改善箇所説明図

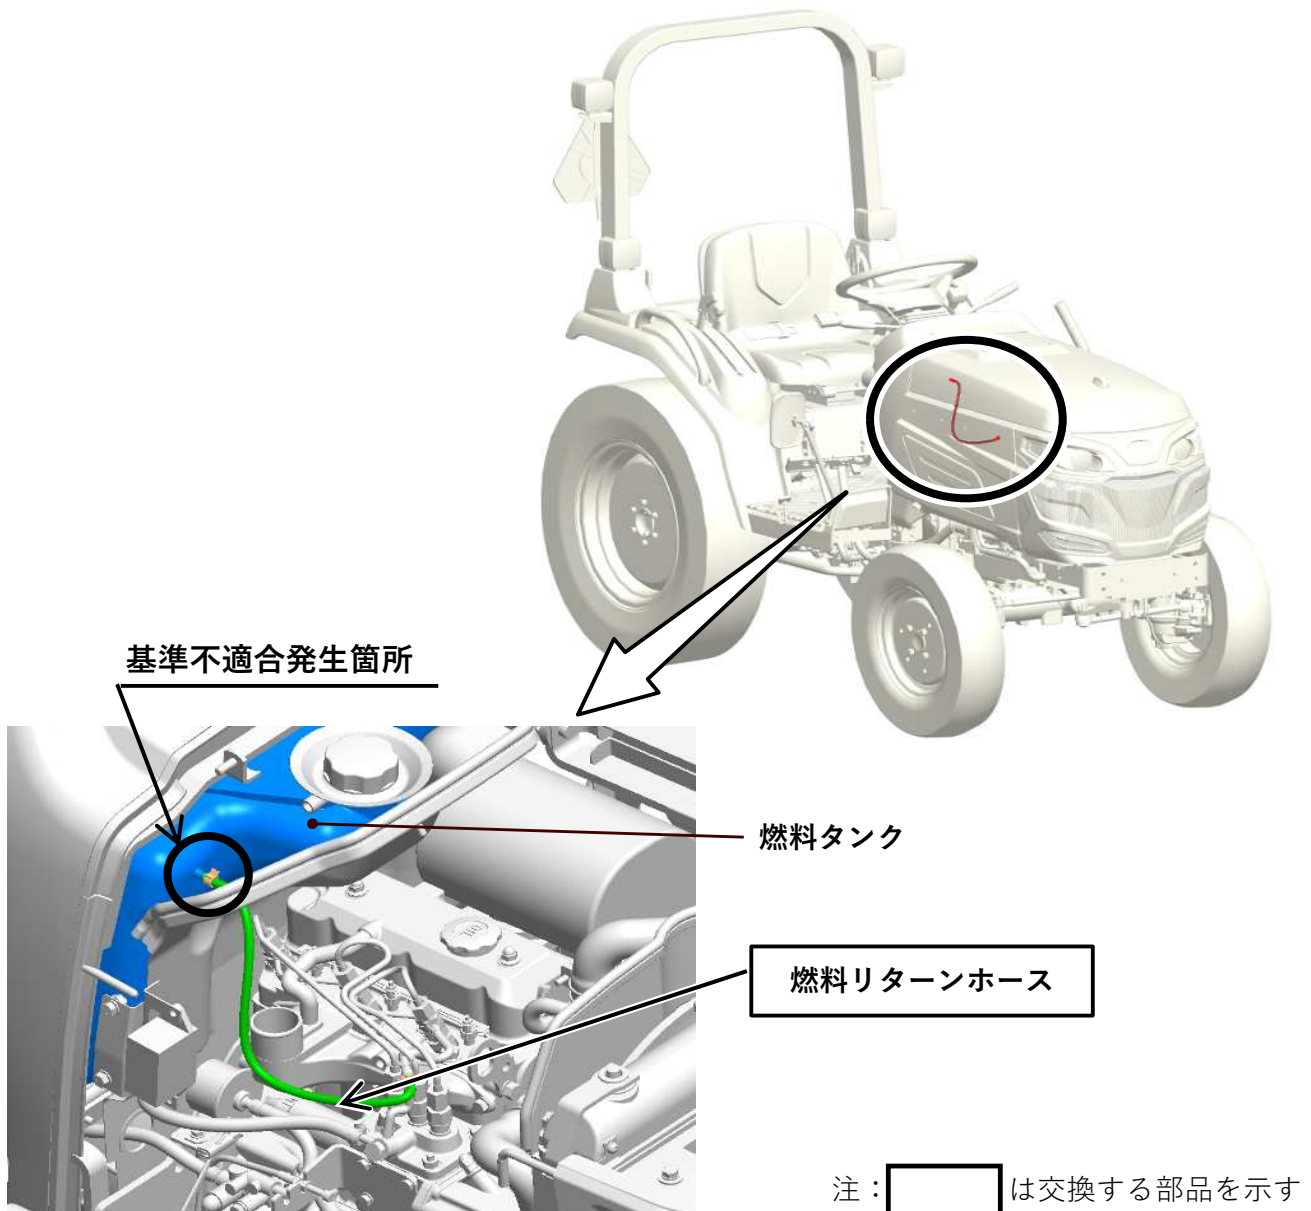
農耕トラクタの燃料装置において、燃料リターンホースの成型が不適切なため、当該燃料リターンホースの接続部から亀裂が生じるものがある。そのため、そのまま使用を続けると、亀裂が進展して燃料が漏れるおそれがある。

全車両、燃料リターンホースのロット番号を確認し、該当するものは良品に交換する。

識別：改善実施済車には、型式銘板の近傍にリコール届出番号の入ったステッカーを貼付する。
